### **Avis délibéré de l’Autorité environnementale sur l’aménagement du quartier de la gare de Montaigu (85)**

**n°Ae : 2019-24**

Avis délibéré n° Ae 2019-24 adopté lors de la séance du 15 mai 2019

Figure 3 : Dessin de l'OAP n°9 du projet de PLUi Terres de Montaigu. Extrait du dossier du PLUi

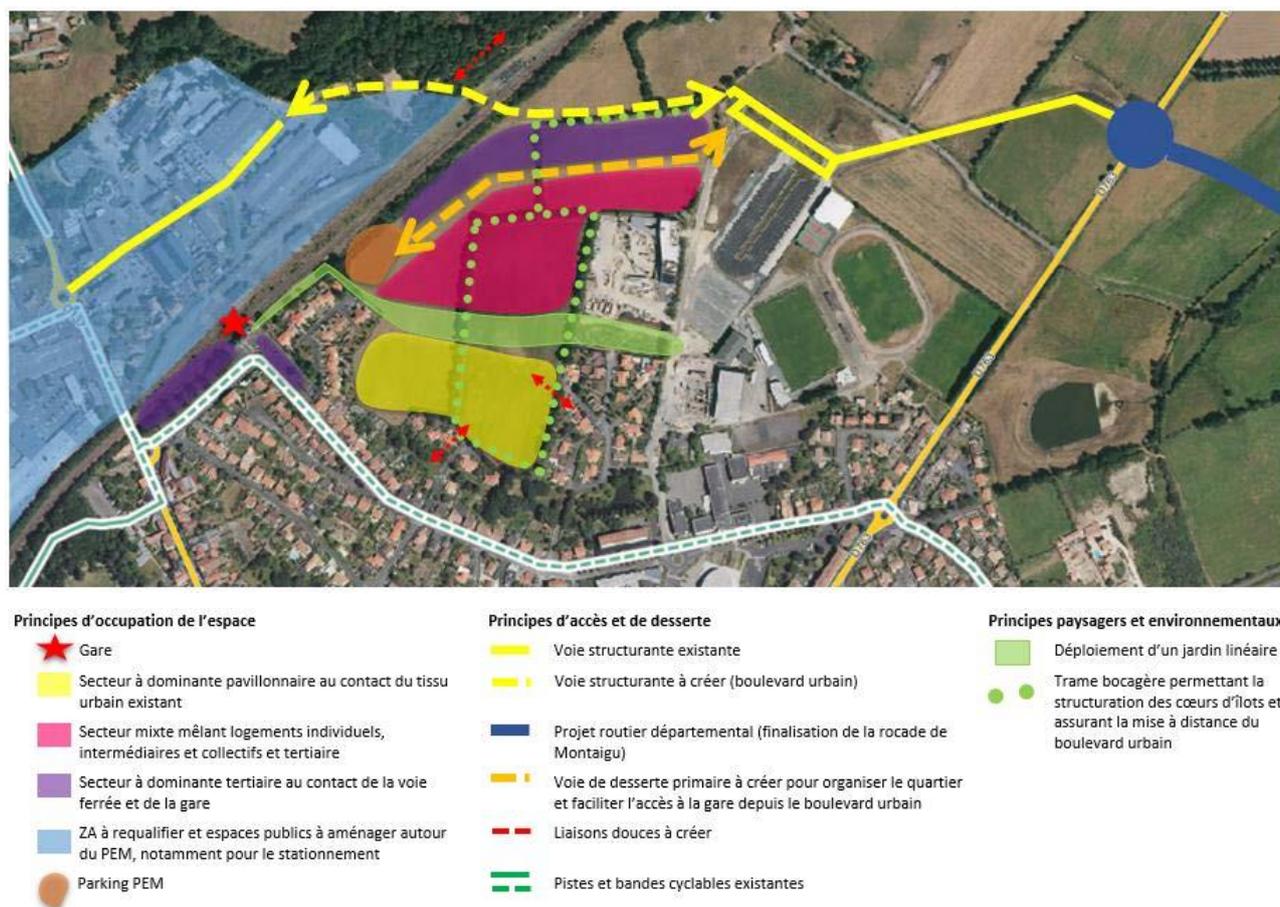
Le rappel de l'historique du projet permet de comprendre en grande partie l'évolution des orientations retenues pour le projet urbain. Toutefois, il n'est explicite que pour les aménagements réalisés ou ceux projetés dans ce nouveau dossier. Il ne permet pas de

comprendre dans quelle mesure le projet de ZAC est toujours d'actualité. Surtout, aucune information n'est apportée sur le devenir des parcelles du périmètre initial de la ZAC (pour l'essentiel, parcelles agricoles au nord et à l'est sur la figure). Il a été indiqué au rapporteur, lors de sa visite, qu'au regard de la remise en cause de ses orientations fondamentales, la ZAC avait été de fait abandonnée. Par ailleurs, les secteurs non évoqués dans le dossier restent des espaces agricoles et naturels dans le projet de PLUi.

**L'Ae recommande d'explicitier les orientations retenues pour tous les secteurs inclus dans le périmètre initial de la ZAC.**

Figure 6 : Schéma du contournement de Montaigu. Source : dossier tome 2

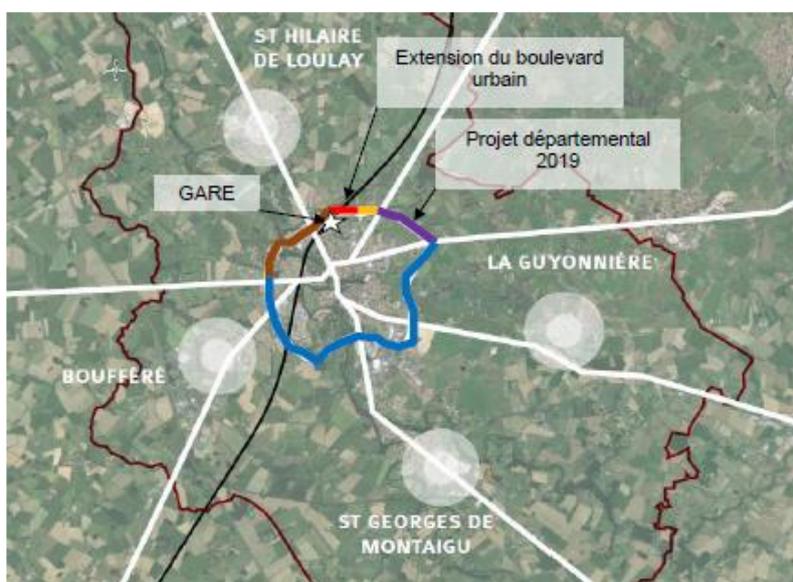
Comme le tronçon en jaune, il s'agira d'un boulevard urbain ayant comme principale vocation de desservir le nouveau quartier et les nouveaux parkings de la gare au sud et au nord. Il débouche sur une voirie de desserte de la zone d'activité, qui n'apparaît pas à même d'absorber le trafic nouveau induit par le bouclage du contournement. Il a été confirmé au rapporteur lors de sa visite que la voirie représentée en marron devrait être requalifiée en boulevard urbain. Pour l'Ae, cette requalification fait partie du même projet.

***L'Ae recommande d'inclure dans l'étude d'impact, en tant que composante du projet, la requalification du tronçon nord du contournement de Montaigu et de prendre en compte ses impacts spécifiques.***

Figure 7 : Vue de dessus du boulevard urbain. En jaune, zone de déblai, en rouge, zone de remblai. Source : dossier tome 2

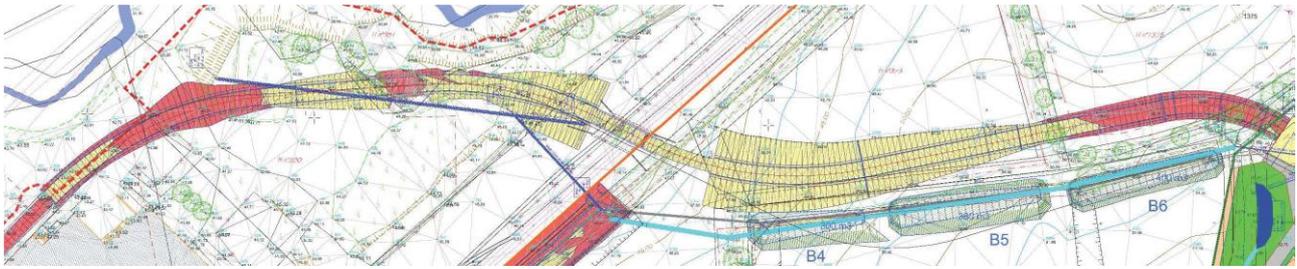
Le dossier n'évoque pas les volumes de remblais et déblais générés par ces travaux et la façon dont ils seront gérés, alors qu'ils seront probablement significatifs pour le boulevard urbain.

***L'Ae recommande de préciser les volumes de remblais et déblais liés à la réalisation du boulevard urbain et la façon dont ils seront entreposés puis gérés.***

Figure 8 : Représentation schématique des secteurs à enjeu pour les milieux naturels. Une partie du projet (section nord du boulevard urbain) n'est pas couverte par cette carte. Source : dossier tome 1

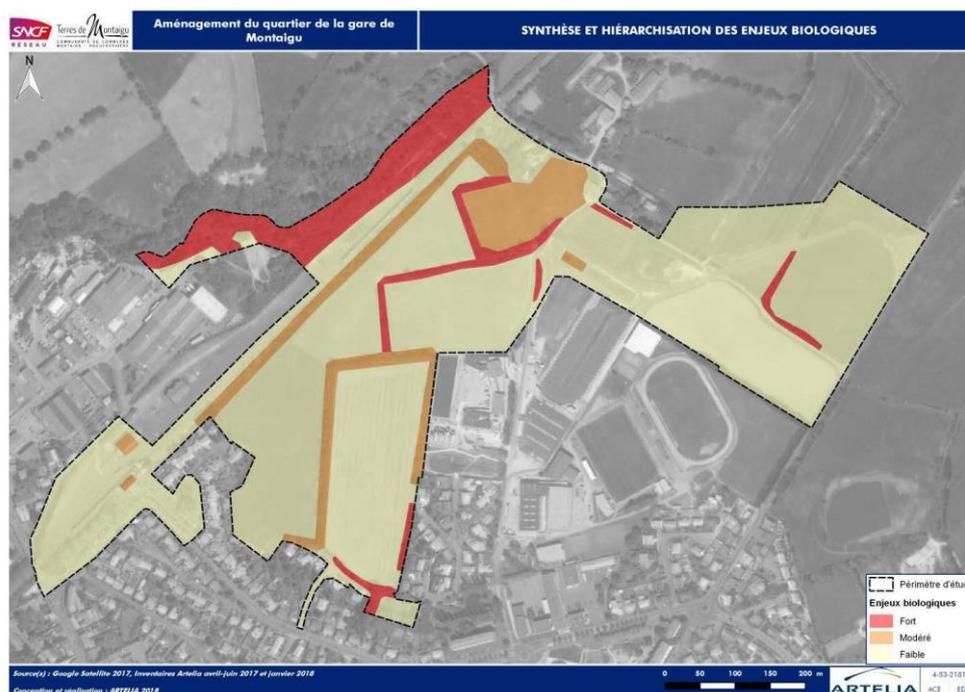
Les travaux du PEM concernent des emprises actuellement artificialisées. Le projet urbain et le projet de boulevard urbain seront implantés principalement sur des prairies et, de façon moins importante sur des milieux boisés. L'analyse de l'état initial des milieux naturels n'est pas conduite sur des périmètres suffisamment étendus, certaines figures ne couvrant pas les impacts de tous les aménagements (voir en particulier ci-après la figure 8 qui ne qualifie pas les enjeux pour le secteur du PEM et du boulevard urbain au nord de la voie ferrée).

***L'Ae recommande d'inclure dans le périmètre de l'étude d'impact, notamment pour l'analyse de l'état initial, l'ensemble de la ZAC et de la requalification du boulevard urbain.***
